VALUTAZIONE DI INCIDENZA AMBIENTALE DPR 357/97 e ss.mm.ii.

INTEGRAZIONI

OGGETTO: Integrazioni alla Vinca per il progetto di ripristino e miglioramento di impianto di captazione, raccolta, conservazione, distribuzione e utilizzo delle acque destinate all'abbeveraggio di animali da pascolo

Comunanza Agraria di Spelonga
Fr. Spelonga, 63096 Arquata del Tronto (AP)

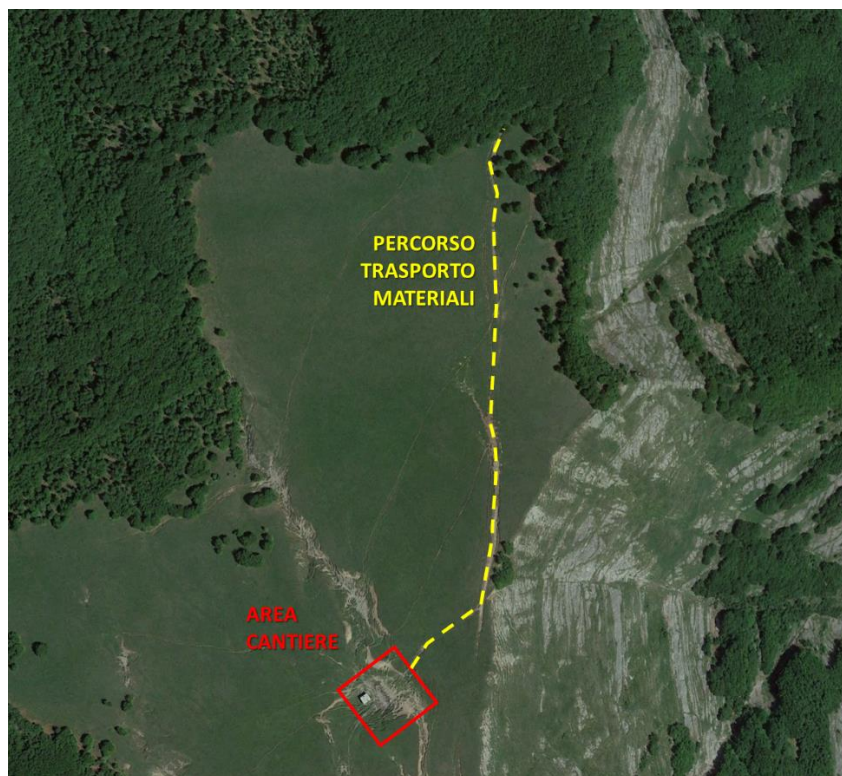
- **Vengano descritte le modalità di rinaturazione che si intendono utilizzare;**

Si prevede di salvaguardare il cotico erboso ove presente, evitando di danneggiarlo con il passaggio dei mezzi e con gli scavi, considerando oltretutto che i mezzi passeranno su un percorso già sterrato e privo di vegetazione e che la zona dello scavo è già manchevole di vegetazione in quanto il fronte della trincea si presenta roccioso.

Durante e successivamente alle opere di cantiere le modalità di rinaturazione previste comprendono le seguenti azioni:

- Monitoraggio e controllo delle opere realizzate nel progetto al fine del mantenimento del cotico erboso (laddove presente);
 - Interventi di manutenzione delle opere realizzate;
 - Realizzazione di piccole sistemazioni di ingegneria naturalistica volte a favorire la ricostituzione del cotico erboso naturale.
- **Vengano descritte le modalità di cantierizzazione (accesso, mezzi, aree di deposito materiali);**
